**Übersicht der Einwender und beteiligten Träger öffentlicher Belange gem. § 3 (2) und § 4 (2) BauGB zum
Bebauungsplan Nr. 40 „Östlich Kreuzberg Teil II“ der Gemeinde Heeslingen**

Stand: 24.08.2023

Behandlung von Anregungen der Einwender und beteiligten Träger öffentlicher Belange gem. § 3 (2) und § 4 (2) BauGB zum Bebauungsplan Nr. 40 „Östlich Kreuzberg Teil II“ der Gemeinde Heeslingen
--

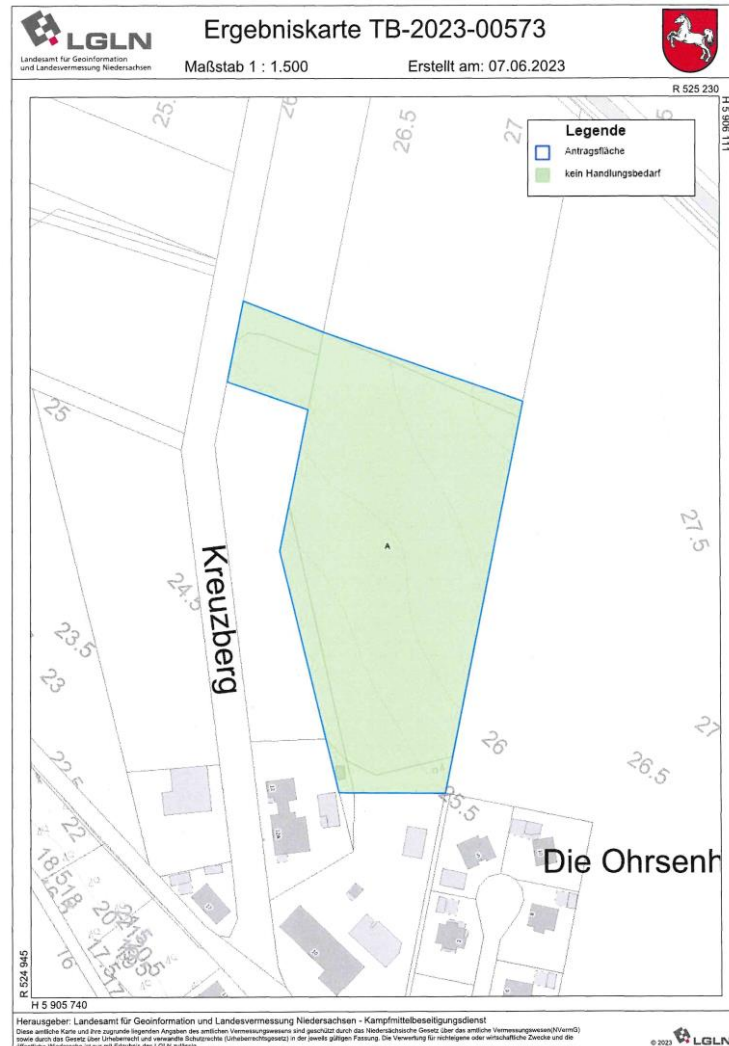
Für die Planfläche liegen dem Kampfmittelbeseitigungsdienst Niedersachsen die folgenden Erkenntnisse vor (siehe beigefügte Kartenunterlage):

In der vorstehenden Empfehlung sind die Erkenntnisse aus der Zeit vor der Einführung des Kampfmittelinformationssystems Niedersachsen (KISNi), dem 11.06.2018, nicht eingeflossen, da sie nicht dem Qualitätsstand von KISNi entsprechen. Sie können natürlich trotzdem von den Kommunen in eigener Zuständigkeit berücksichtigt werden.
